**AVIS RELATIF A LA PROTECTION
CONTRE LES EVENTUELS EFFETS NOCIFS ET NUISANCES
PROVOQUES PAR LES RAYONNEMENTS NON IONISANTS
GENERES PAR DES ANTENNES EMETTRICES STATIONNAIRES**

Commune : SPA - Exploitant : PROXIMUS

Référence exploitant : 87SPA_00

Rapport n° 2110 / 2023

Figure 1 : Vue en plan des lieux de séjour et des points de contrôle

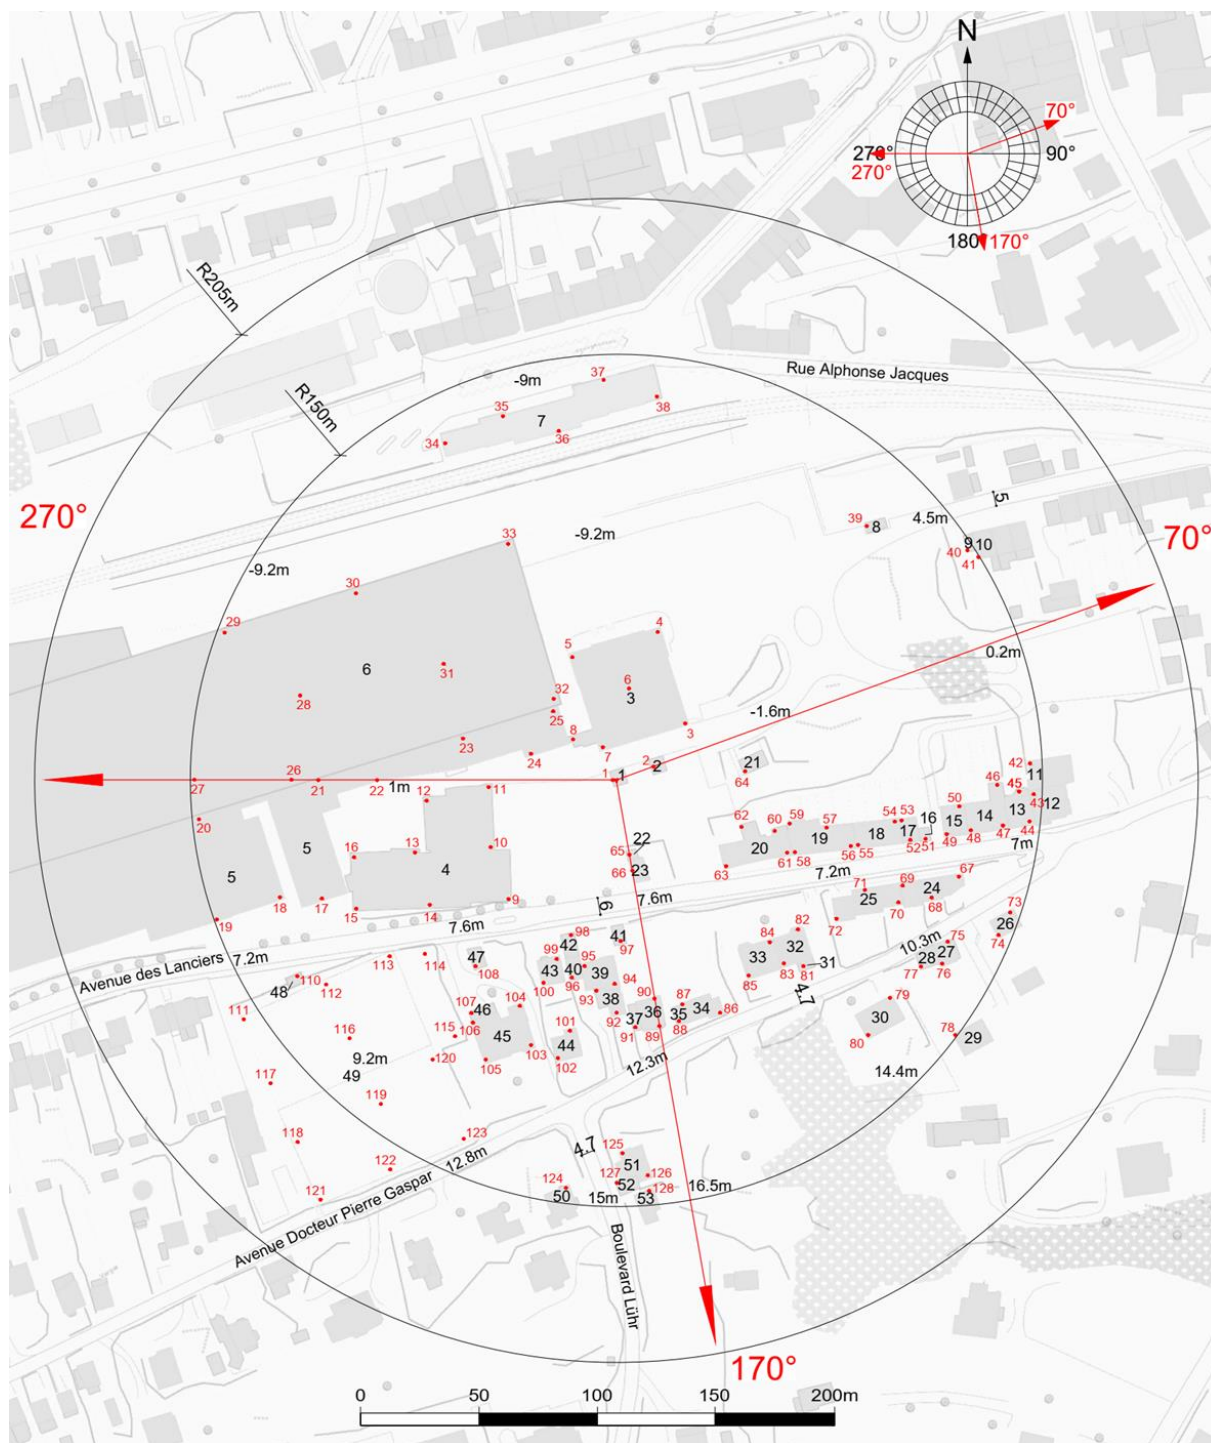
N° point de contrôle	LS	Atténuation (dB)	Indice d'exposition relatif à la limite par installation IE_i
89	LS36	3,0	0,202
83	LS32	3,0	0,170
103	LS45	3,0	0,153
104	LS45	3,0	0,148
82	LS32	3,0	0,146
86	LS34	3,0	0,145
112	LS49	0,0	0,139
123	LS49	0,0	0,138
90	LS36	3,0	0,138
102	LS44	3,0	0,125
120	LS49	0,0	0,121
116	LS49	0,0	0,120
106	LS45	3,0	0,117
87	LS34	3,0	0,112
119	LS49	0,0	0,109
50	LS15	3,0	0,108
105	LS45	3,0	0,108
92	LS38	3,0	0,107
125	LS51	3,0	0,102
111	LS49	0,0	0,101
49	LS15	3,0	0,101
46	LS14	3,0	0,097
54	LS18	3,0	0,093
115	LS49	0,0	0,093
101	LS44	3,0	0,092
85	LS33	3,0	0,092
48	LS14	3,0	0,091
41	LS10	3,0	0,088
45	LS13	3,0	0,085
122	LS49	0,0	0,085
42	LS11	3,0	0,084
69	LS24	3,0	0,084
126	LS51	3,0	0,083
70	LS25	3,0	0,082
47	LS14	3,0	0,082

En ce qui concerne les antennes de l'installation mentionnées dans le tableau 1, la distance maximale à laquelle la limite pourrait être atteinte, à l'extérieur, est égale à 67,7 m. S'il n'y a pas de LS à une distance inférieure, les antennes respectent forcément la limite d'immission.

Dans le cas des LS situés à l'intérieur des bâtiments, une atténuation d'obstacle est prise en compte et il en résulte que la distance maximale à laquelle la limite pourrait être atteinte se réduit à 47,9 m.

Les résultats de l'évaluation décrite au paragraphe 4 indiquent que les antennes émettrices stationnaires de l'installation faisant l'objet du présent avis ne produisent pas, dans un lieu de séjour, un rayonnement électromagnétique maximum supérieur aux limites fixées à l'article 4 du décret.

En conclusion, les antennes émettrices stationnaires faisant partie de l'installation référencée dans le paragraphe 2 et dont les caractéristiques techniques sont résumées dans le tableau 1 **respectent les limites d'immission** fixées à l'article 4 du décret du 8 décembre 2022 (M.B. du 16.12.2022) modifiant le décret du 3 avril 2009 relatif à la protection contre les éventuels effets nocifs et nuisances provoqués par les rayonnements non ionisants générés par des antennes émettrices stationnaires.

Figure 2 : Vue en plan des installations d'antennes dans un rayon de 300 mètres autour de l'installation faisant l'objet de la demande d'avis

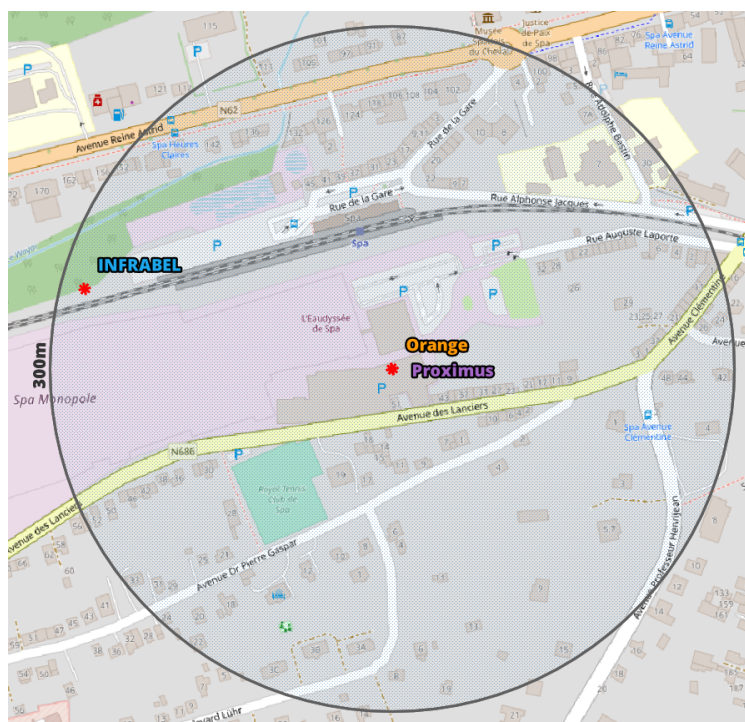
Compte tenu du nombre d'installations localisées dans la figure 2, il apparaît que l'intensité du rayonnement électromagnétique généré, dans les lieux de séjour situés à proximité de l'installation référencée dans le paragraphe 2, par l'ensemble des antennes émettrices stationnaires de l'ensemble des exploitants du même site d'antennes émettrices stationnaires respecte la limite fixée à l'article 4, § 2 du décret.
